DODATEK č. 2
ke Smlouvě o dílo ze dne 27. 2. 2018
(dále jen „dodatek“)

se níže uvedeného dne, měsíce a roku dohodli, že tímto dodatkem se mění a doplňuje Smlouva o dílo uzavřená mezi smluvními stranami dne 27. 2. 2018, jejímž předmětem je zhotovení stavby s názvem „**High-tech technologicko-výukový pavilon FLD**“ (dále jen „smlouva“).

Technický list změny (TLZ)

Název změny:	Úpravy podloží chodníků a doplnění chybějících položek
--------------	--

REV.01 2018-08-10
místnost č. HT009
SPECIÁLNÍ PC UČEBNA
M 1:50

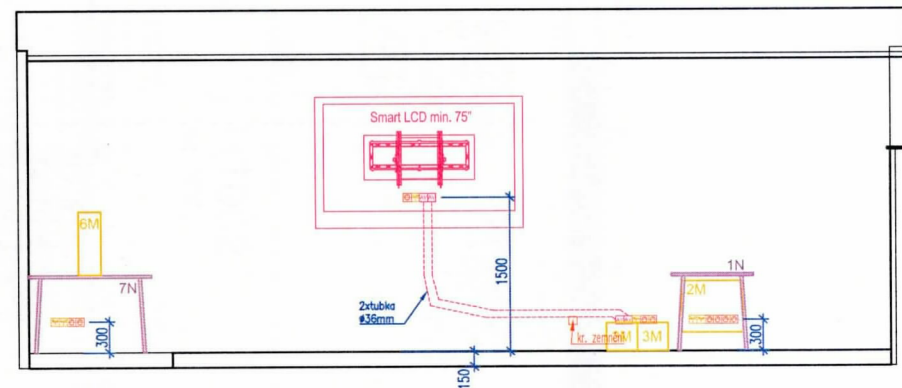
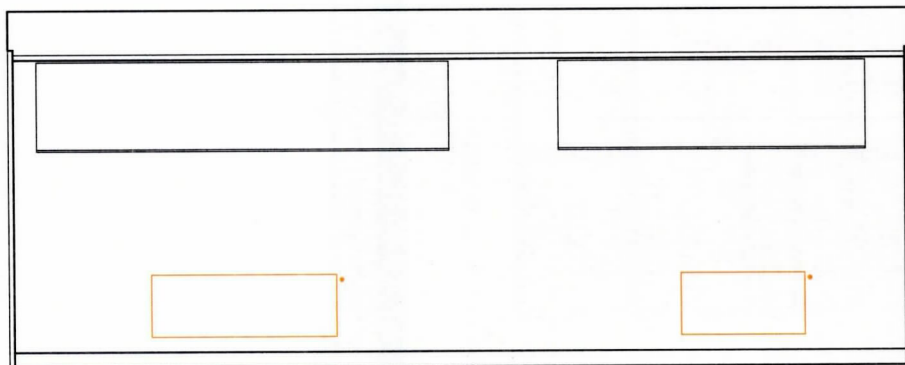
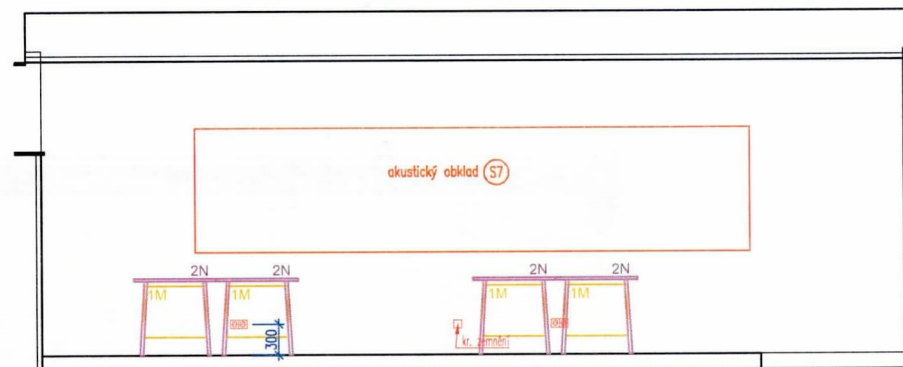
4 Změna akustického řešení

Investor nemohl dopředu znát materiál a vlastnosti interiérového vybavení a AV techniky, kterou soutěžil samostatně. Z tohoto důvodu bylo nezbytné po uzavření těchto veřejných zakázek přistoupit k přepočtu akustiky podle skutečně dodávaných interiérových prvků a akustických požadavků AV techniky. Tímto došlo k navýšení potřeby instalace akustických obkladů a řešení souvisejících detailů.

1. Oprava je nutná z důvodu bezpečnosti a výškové návaznosti na nově budované komunikace.
2. Výměna je nutná, obrubníky bylo třeba demontovat a osadit nové včetně zásahu do části komunikace.
3. Posun nasávacího kanálu dále od fasády byl proveden dle požadavku PBŘ, posun je v souladu s ostatními částmi stavby.
4. Akustické obklady a detaily byly doplněny v souladu s novými požadavky na akustické řešení.

ŘEZ 2-2' M 1: 10

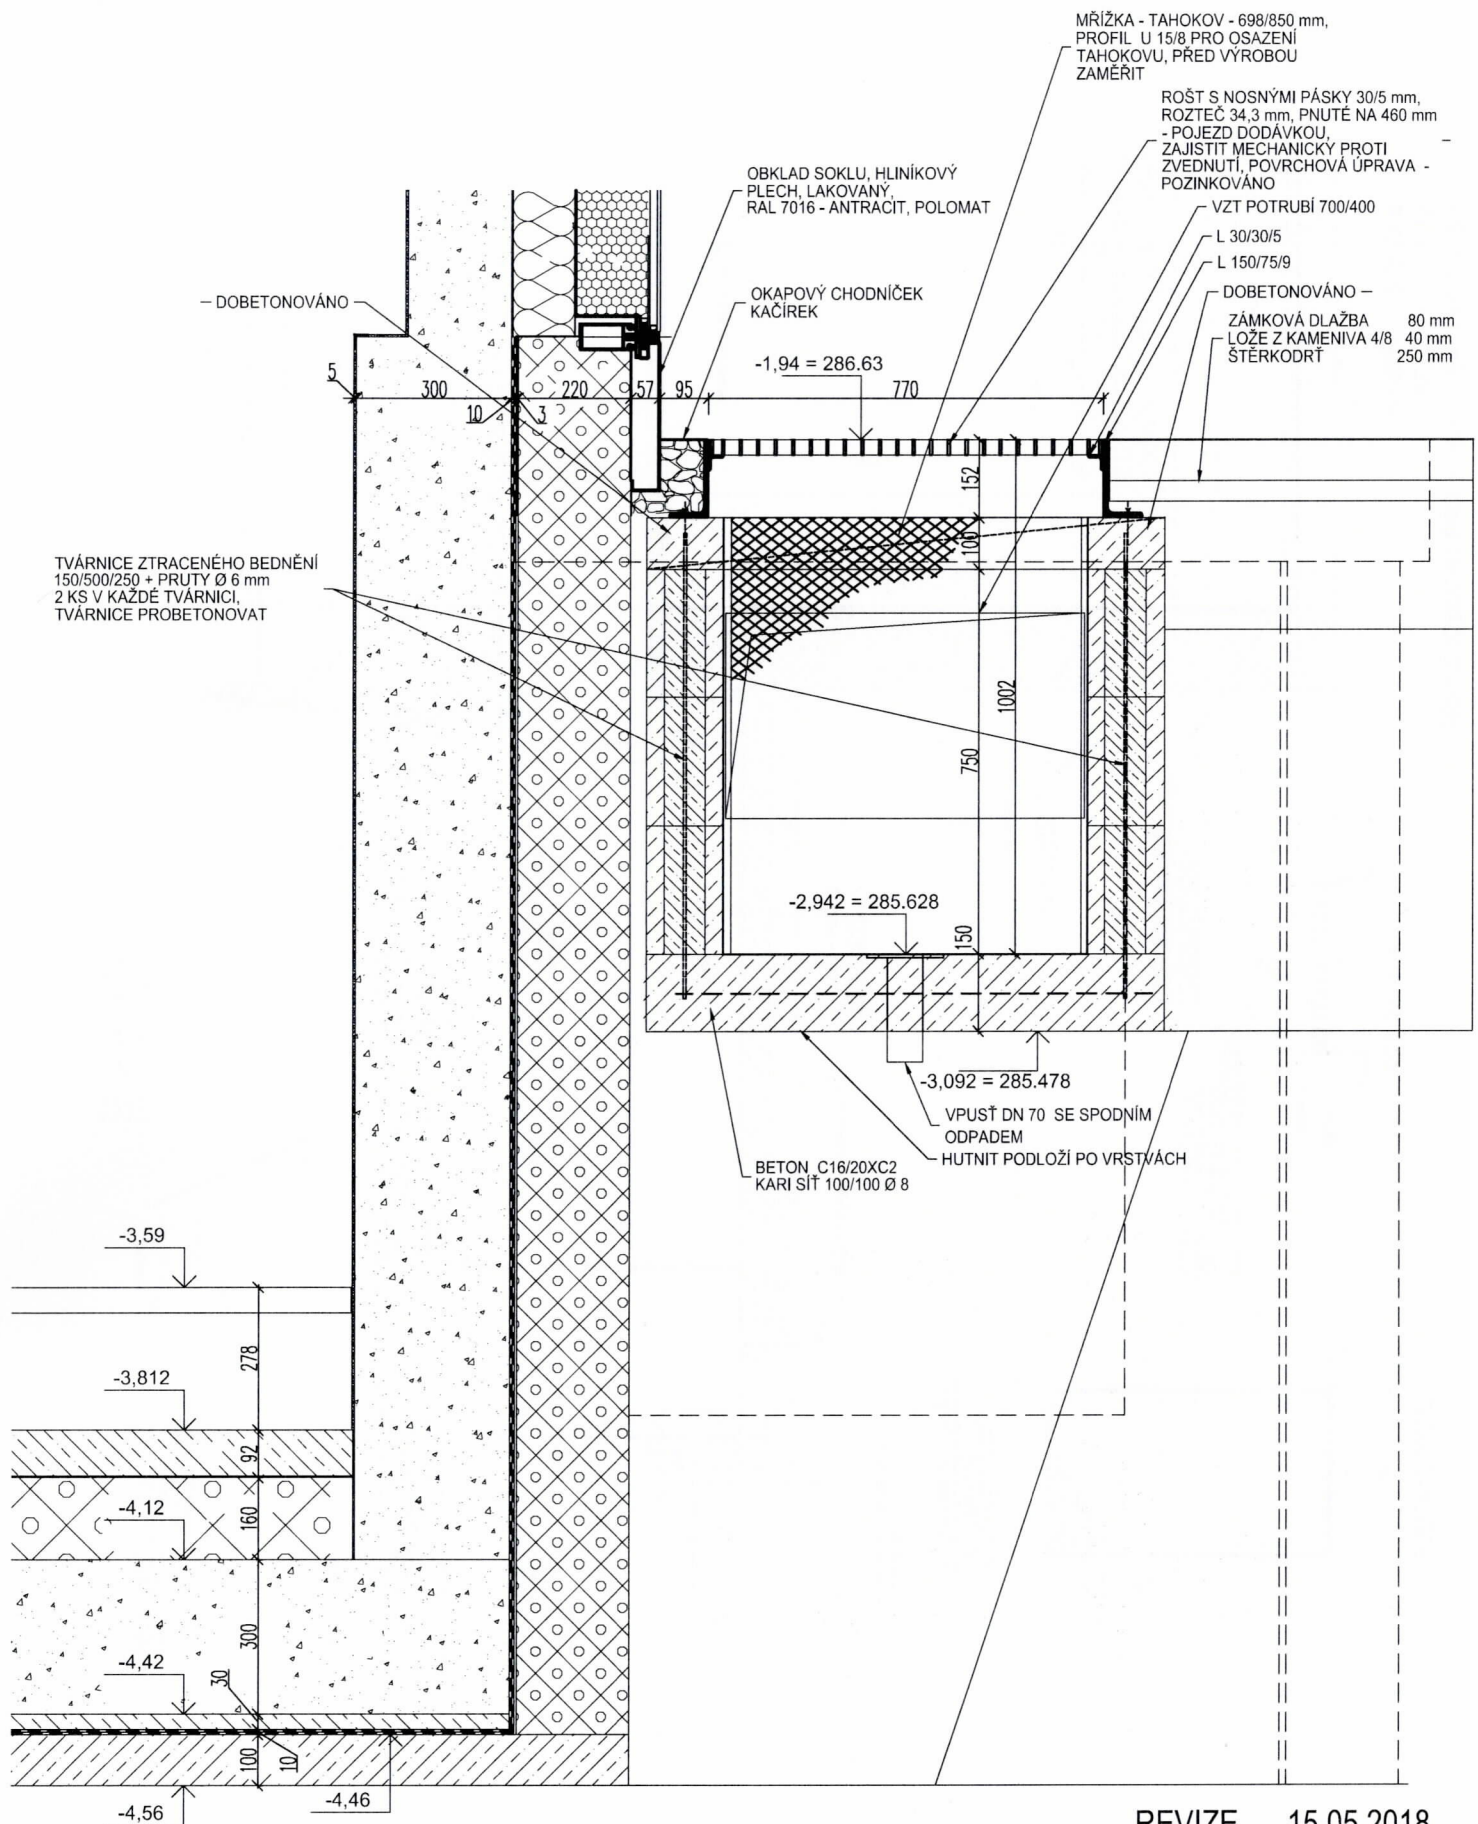
3 Změna umístění systému odvětrání při požáru

Na základě kontroly autorizované osoby pro požárně –bezpečností řešení stavby je třeba provést opatření u vstupu sání odvětrávacího systému. Cílem je zajistit potřebný odstup nasávání pro požární větrání schodiště od dřevěné fasády pro případ požáru dřevěné fasády, tzn. provést úpravu nasávacího kanálu.
